INFORMAÇÃO TÉCNICA Nº 401

MODELOS: TV-2922 / GBT-2911

ASSUNTO: CORREÇÃO DO PROCEDIMENTO DE FÁBRICA

ATENÇÃO !!! QUEIMA DA SAÍDA HORIZONTAL / NÃO LIGA / PROBLEMAS COM A REDE 220V

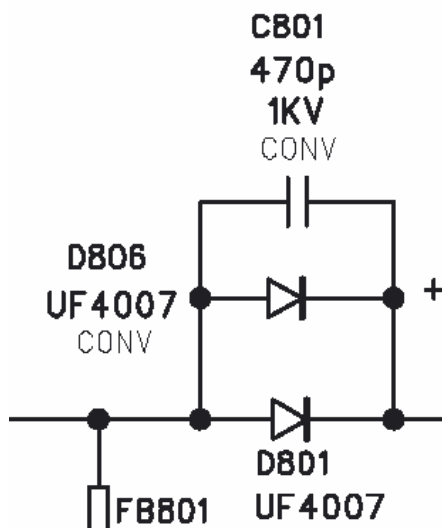
A correção consiste em trocar a saída horizontal Q401 (BU2508AF) quando o problema estiver relacionado com a queima do mesmo.

Trocar o resistor R501 de (33KOHMs) para (39KOHMs/0,5W)

Trocar o resistor R809 de (102KOHMs) para (140KOHMs/0,5W)

Na posição R810 verificar se o resistor inserido tem o valor de 13KOHMs.

Na posição D801 e, na posição D806, devem estar inseridos os Diodos UF4007, solicitar e inserir o Diodo UF4007 (Código: 150824001901D). Verificar esquema elétrico/conforme segue abaixo.

OBS: Para PCI'S que não tiverem a posição D806 inserir o diodo em paralelo ao D801 conforme a figura abaixo.
